DODATEK Č. 2 SMLOUVY O DÍLO

„Modernizace rejd plavební komory Kořensko“

Objednatel:	Česká republika - Ředitelství vodních cest
Projekt:	Modernizace rejd plavební komory Kořensko
Projekt/stavba:	PS 01 Řídicí systém a SO 06 Elektroobjekty

ZMĚNOVÝ LIST					POŘADOVÉ Č. 5	
Datum vydání:	A	B	C	D	E	24.3.2017
Zařazení změnového listu						nehodící se škrtněte
NAVRHUJE:	Metrostav a.s., Koželužská 2450/4, 180 00 Praha ██████████, vedoucí projektu					
PŘEDMĚT SPECIFIKACE:	Elektro a ŘS					
REFERENČNÍ DOKUMENTACE:	PD PDPS D.2.1 PS 01 Řídicí systém, D.1.5 SO 06 Elektroobjekty; Návrh změn při realizaci akce; Měření kabelů, Prověрка stavu kabelových tras, Technický stav zařízení, PVL výpočet energií					
POPIS A ZDŮVODNĚNÍ:	Datum zjištění změny					10.2.2017
Navrhované změny se týkají: nutné změny trasy kabelů, z důvodu neprůchodných tras stávajících kabelovodů. Tyto kabelovody byly vlivem povodní v 6/2013 zaneseny a nelze je pro nové rozvody využít, stejně tak kabely, které měly být využity jsou rovněž poškozené povodní, po proměření revizním elektrotechnikem nesplňují předpisy a normy ČSN. Změna o doplnění bezdrátové komunikace za použití wi-fi souboru pro plnohodnotnou komunikaci. Závady n

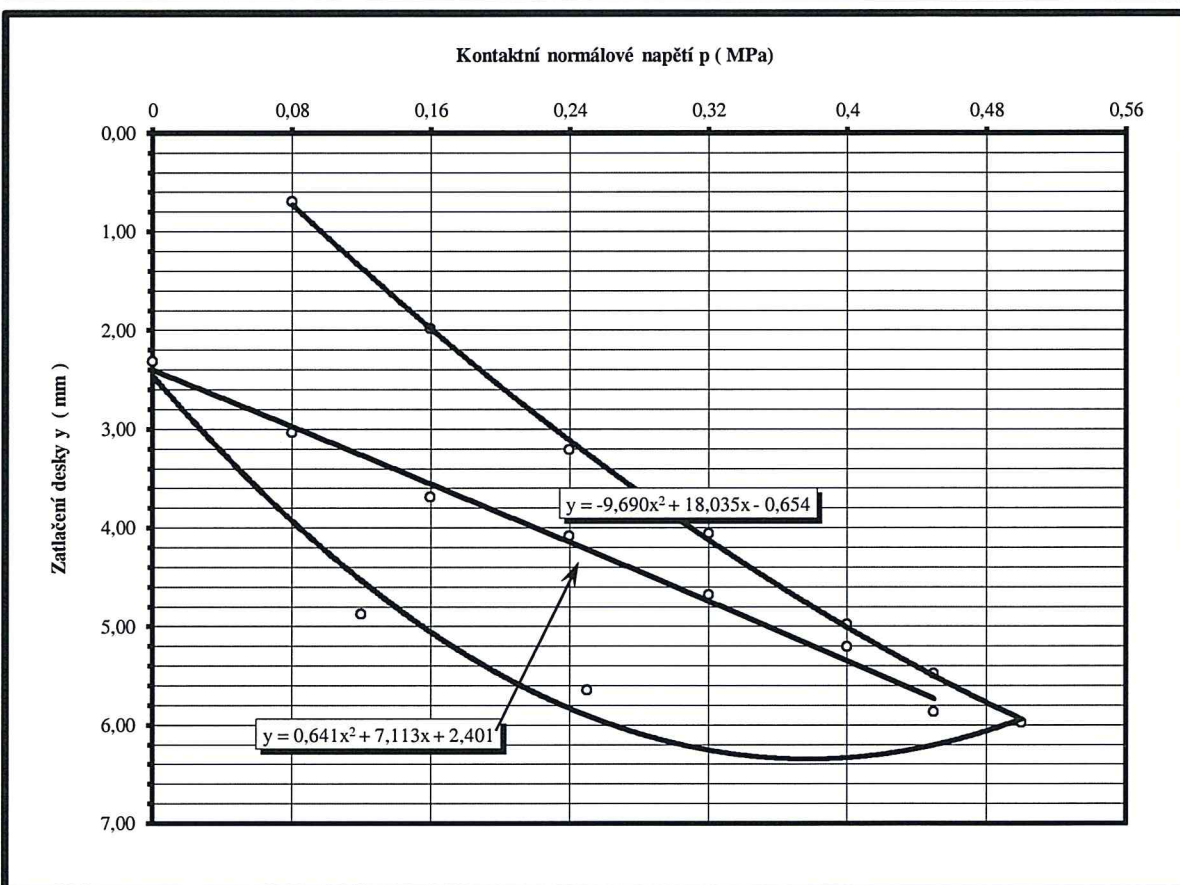
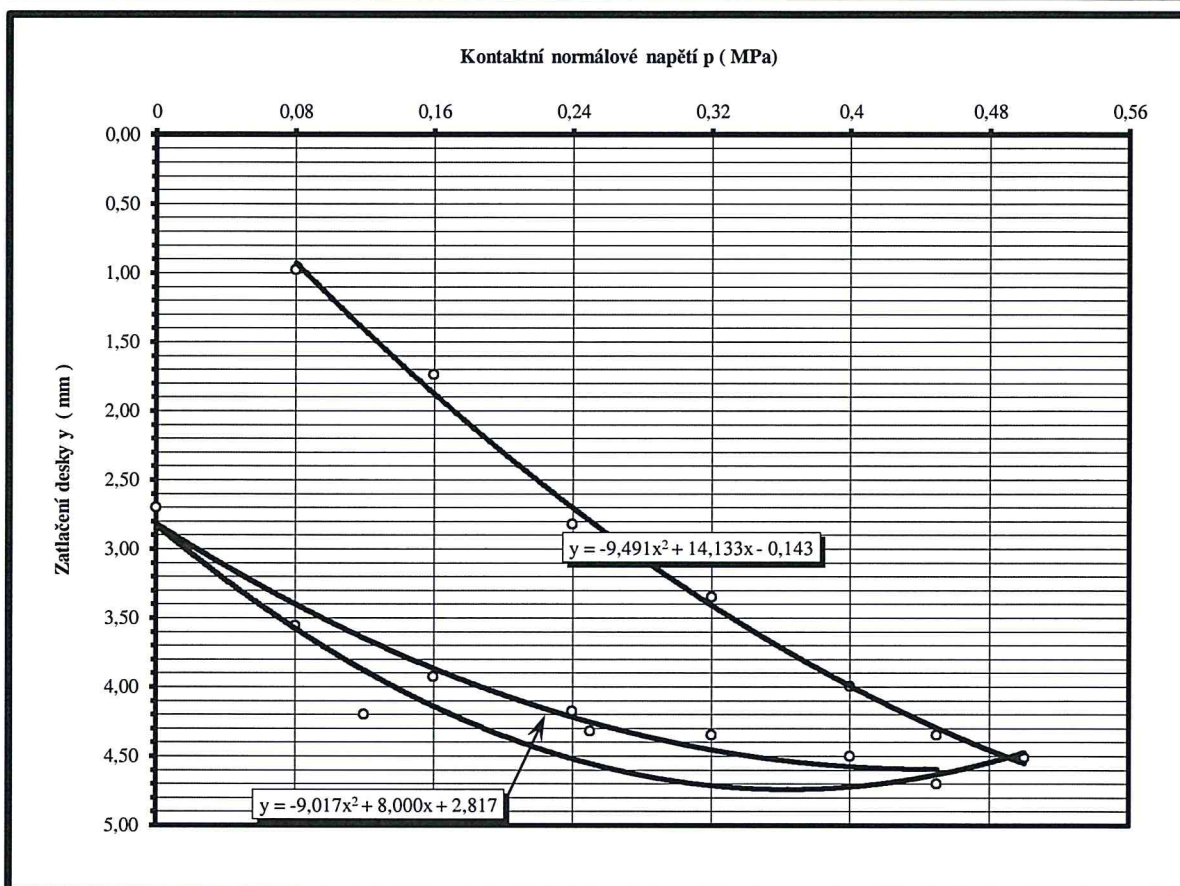
SO 03 - PŘÍSTUPOVÁ KOMUNIKACE, PROVÁDĚNÍ
VÝMĚNNÉ VRSTVY, ZJIŠTĚNÍ NAVAŽKY POD
ÚROVNÍ TERÉNU (STAVEBNÍ ODPAD)

SO 03 PŘÍSTUPOVÁ KOMUNIKACE,
VÝMĚNNÁ VRSTVA POD KOMUNIKACÍ, ODVOZ
VYTĚŽENÉ NAVAŽKY POD ÚROVNÍ TERÉNU.
